**Stérilisation Centrale à Martigny
Nouveau Bâtiment**

**Concours de projets d'architecture
en procédure sélective**

RAPPORT DU JURY
11 avril 2014

9 PROJETS NON CLASSES

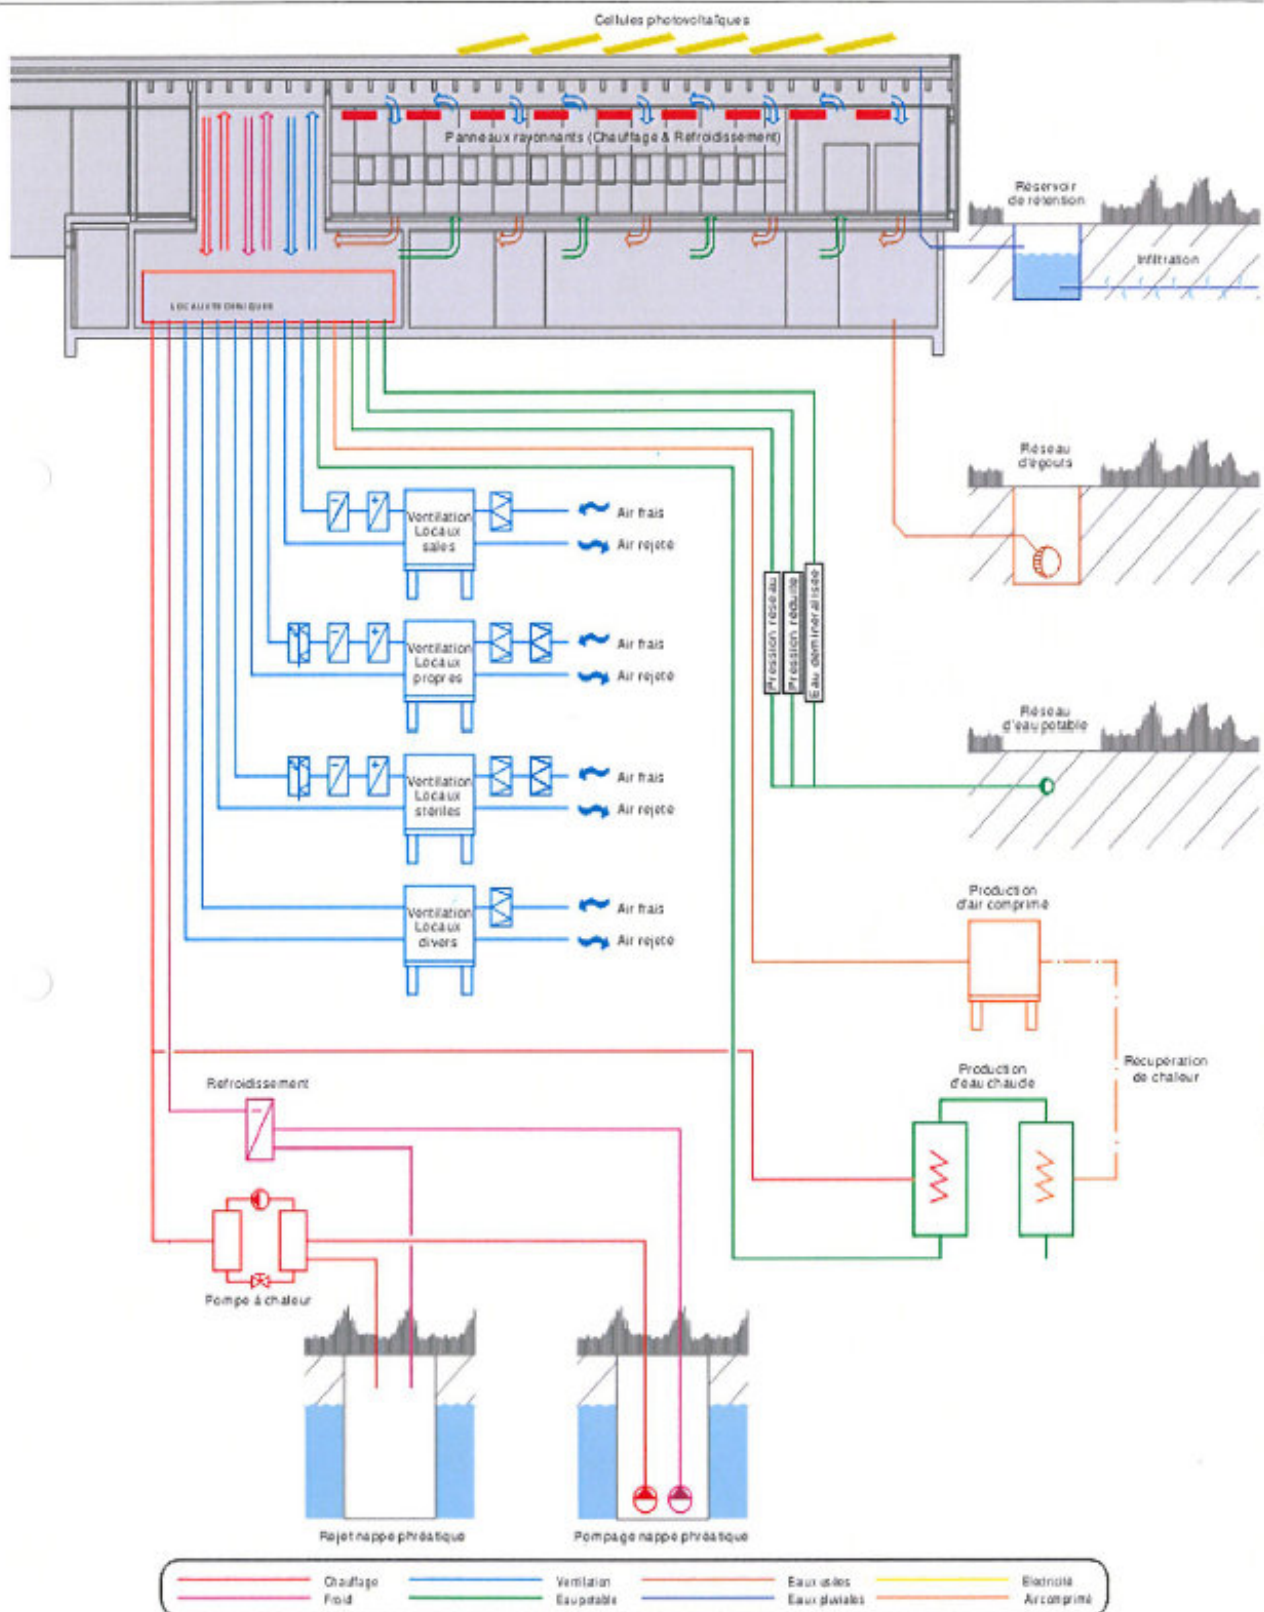
Une volumétrie précise de plan rectangulaire légèrement étiré est positionnée de manière à afficher la façade ouest sur la rue des Etang. La profondeur du plan se réduit en direction de l'est. La façade en biais qui en résulte regroupe les entrées des visiteurs et les livraisons.

L'organisation d'un parking couvert au rez-de-chaussée inférieur est envisageable, son coût est toutefois élevé et les cheminements sont un peu longs. Le local technique est centré favorablement sous les appareils. En considérant le problème d'inondation, l'implantation de la totalité des installations techniques au rez-de-chaussée inférieur est discutable. Les vestiaires sont accessibles directement depuis l'entrée.

L'ordonnance des locaux et l'organisation des fonctions en plan est très étudiée et judicieuse. Les flux de marchandise et des personnes sont courts et fonctionnent bien. L'éclairage naturel des places de travail par des sheds devrait être agréable.

Les façades et les fenêtres sont revêtues par des lamelles en aluminium dont la simplicité et la retenue sont appréciées. Les grandes ouvertures derrière les lamelles laisse augurer d'une bonne qualité de lumière naturelle pour les places de travail.

En coupe, le rez-de-chaussée inférieur est situé au niveau du terrain existant. Le rez-de-chaussée supérieur est situé à la cote 461.60, il s'agit en fait d'un 1er étage. Les auteurs partent du principe qu'à l'avenir les parcelles voisines seront remblayées et en conséquence dessinent un terre-plein périphérique qui prend la forme d'une rampe pour accéder au rez-de-chaussée supérieur. Un talus ceint les façades est et nord et s'interrompt à l'angle nord-ouest du fait des entrées, ce qui poserait problème en cas de remblais des alentours. L'élévation du rez-de-chaussée à l'étage en tablant sur un hypothétique remblayage des parcelles voisines est très critiqué, il va à l'encontre des efforts pour conserver la topographie naturelle de la plaine du Rhône. Ce dispositif fait perdre au bâtiment son rapport au sol et lui confère une certaine artificialité.

L'excellence de l'organisation et la qualité des espaces constituent les points forts de ce projet. Le jury regrette que l'implantation en coupe avec le talus périphérique, le concept énergétique insuffisant et l'imprécision des indications structurelles aient desservi cette proposition.

Suzette: Schéma principe CVC

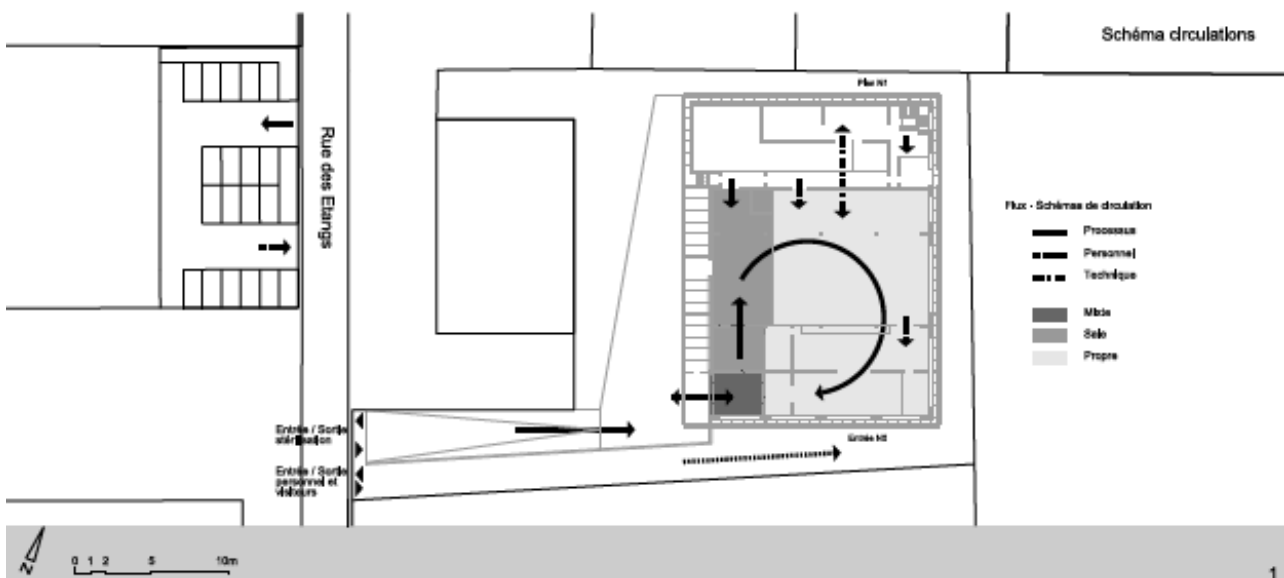
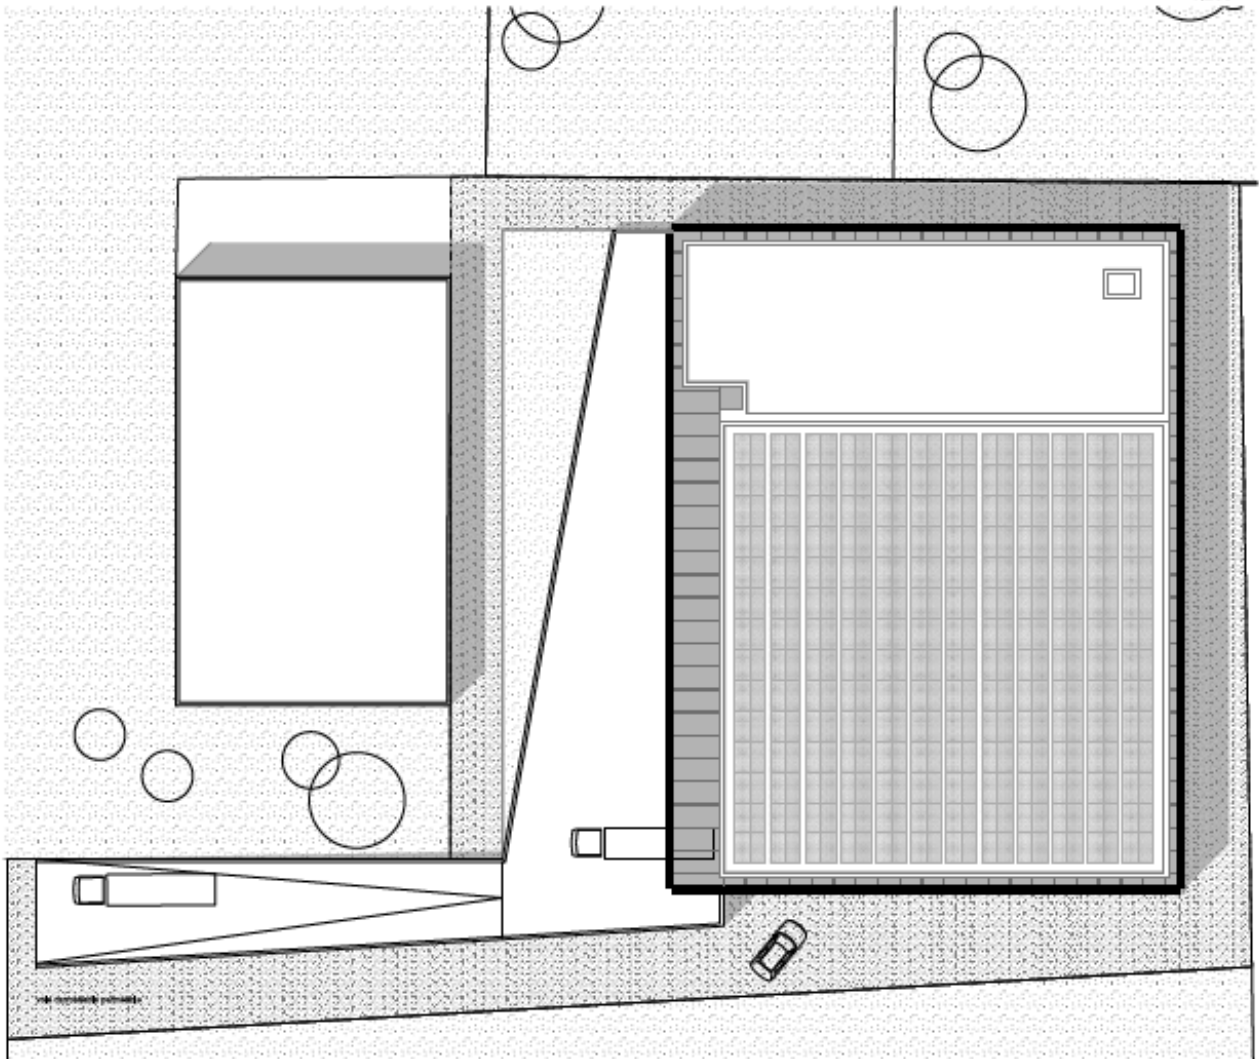
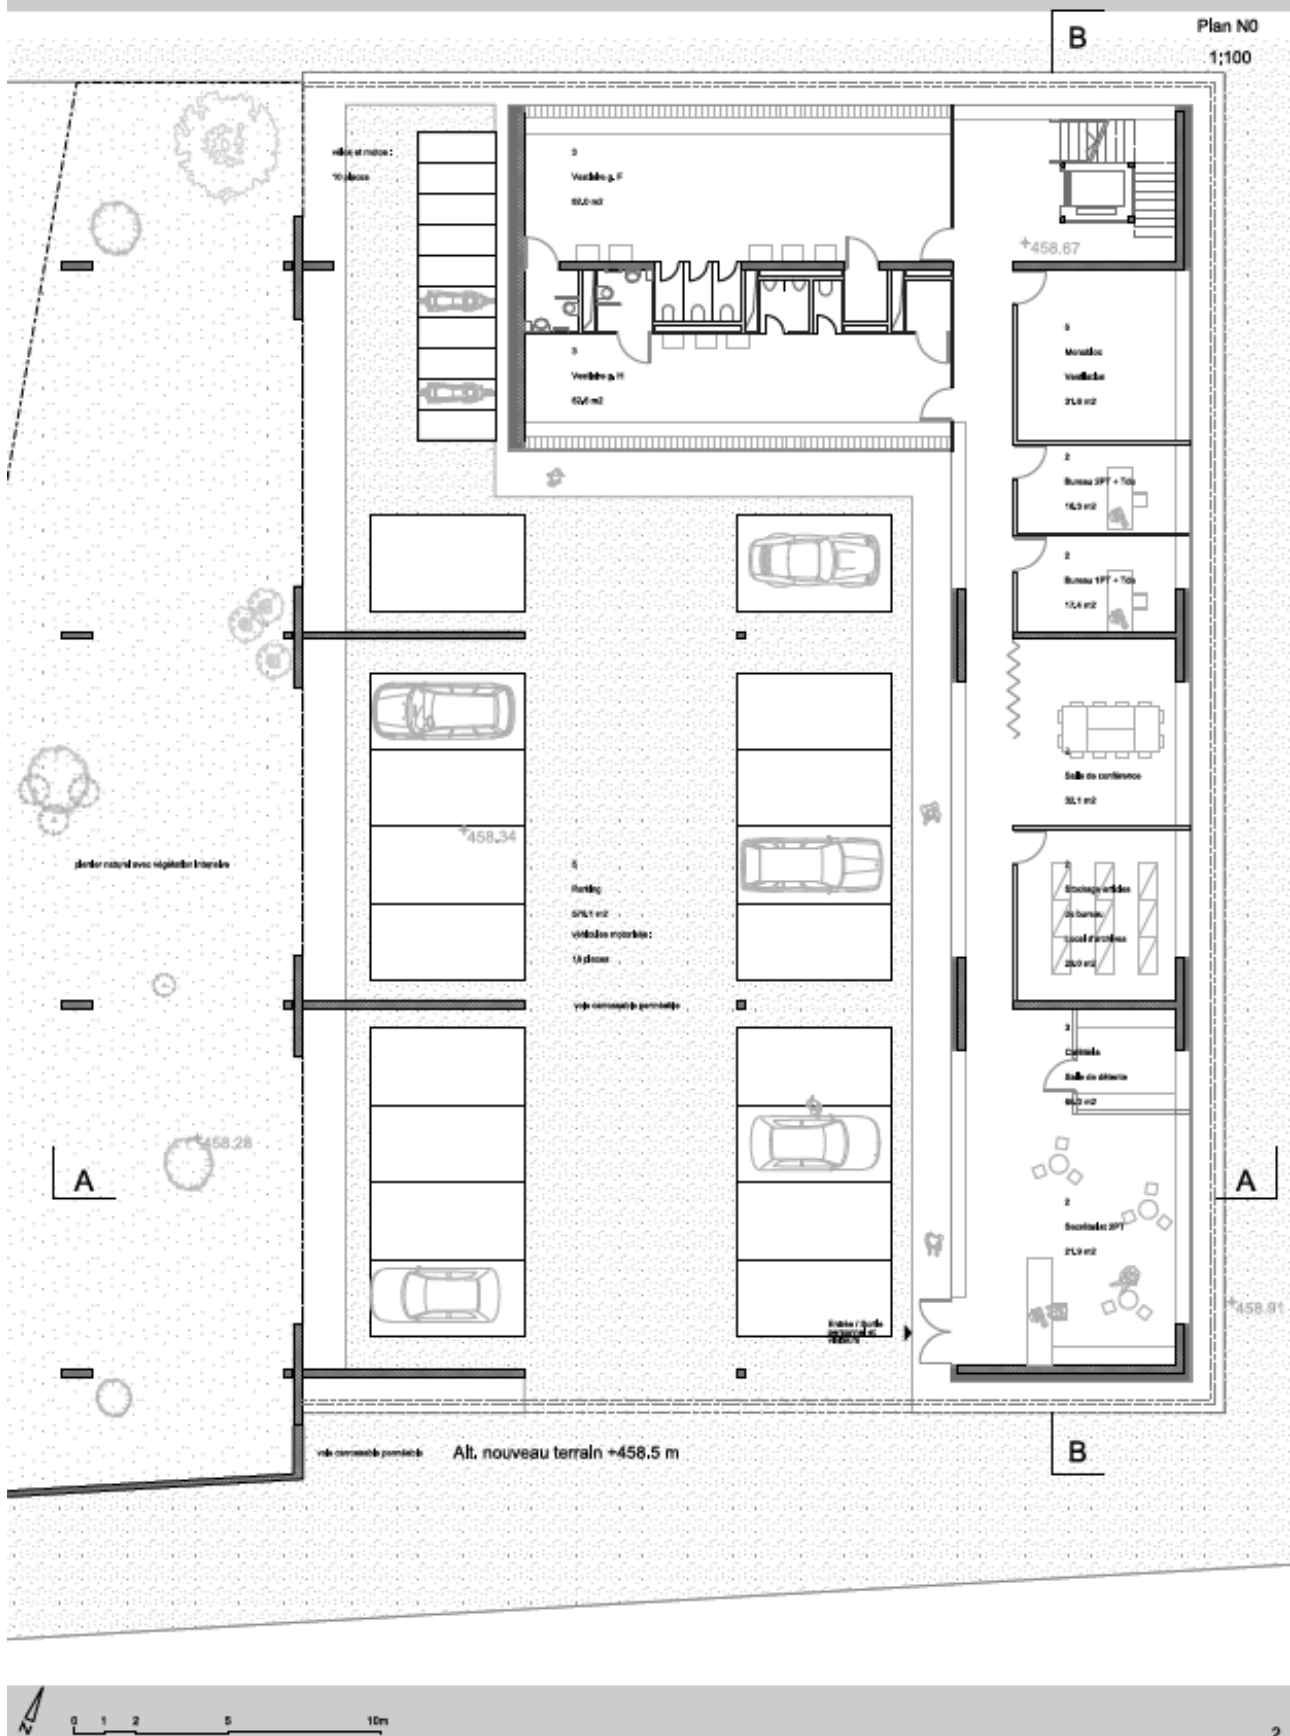
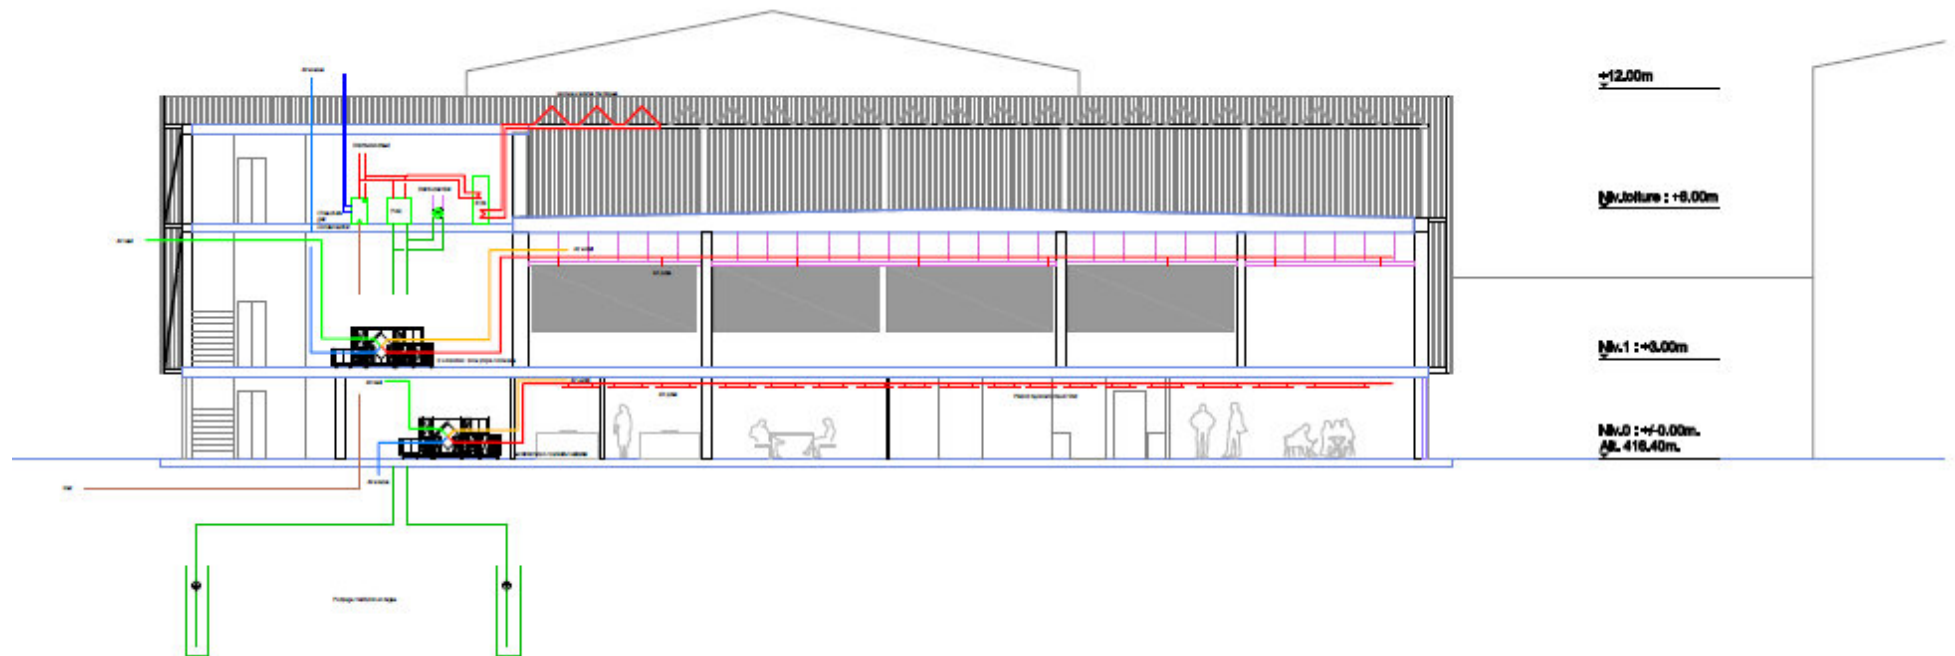
Le 1er étage est dédié aux surfaces de production de la stérilisation centrale.

Les camions accèdent au quai en marche arrière par une rampe. Les rayons de braquage minimaux ne sont pas respectés et il serait impossible de manœuvrer consécutivement deux camions. Le flux des matières est correct mais la disposition des certains locaux n'est pas optimale. Ainsi le local des déchets est judicieusement placé près du quai, mais il est trop éloigné de la zone de conditionnement, il en va de même du stock de matériel propre. Le bureau traversant situé entre la réception du matériel souillé et la sortie des autoclaves n'est pas adapté. Il manque un bureau de supervision zone sale/zone propre, celui qui est placé dans l'angle sud-est est mal situé. Le flux du personnel est lacunaire. Il manque des vestiaires intermédiaires propres/sales, ainsi que des wc en zone propre et en zone sale à l'étage.

Les locaux techniques sont répartis sur deux étages et relativement excentrés par rapport aux appareils. Cette disposition a pour corollaire une hauteur de bâtiment de 12m qui dépasse la hauteur maximale prescrite de 11m. La distance à la limite parcellaire nord est aussi insuffisante.

Le système structurel est constitué d'une construction traditionnelle en béton armé. Ce projet ne pose pas de difficultés particulières mais le décalage des murs porteurs entre les différents étages n'est pas compréhensible. Ces irrégularités et les jonctions des voiles en forme de T sont en contradiction avec l'intention de procéder à un dimensionnement ductile.

Le concept énergétique standard proposé est inadapté. Il ne tient pas compte de la spécificité de ce projet industriel dont les rejets énergétiques considérables sont beaucoup plus importants que tous les apports solaires cumulés.
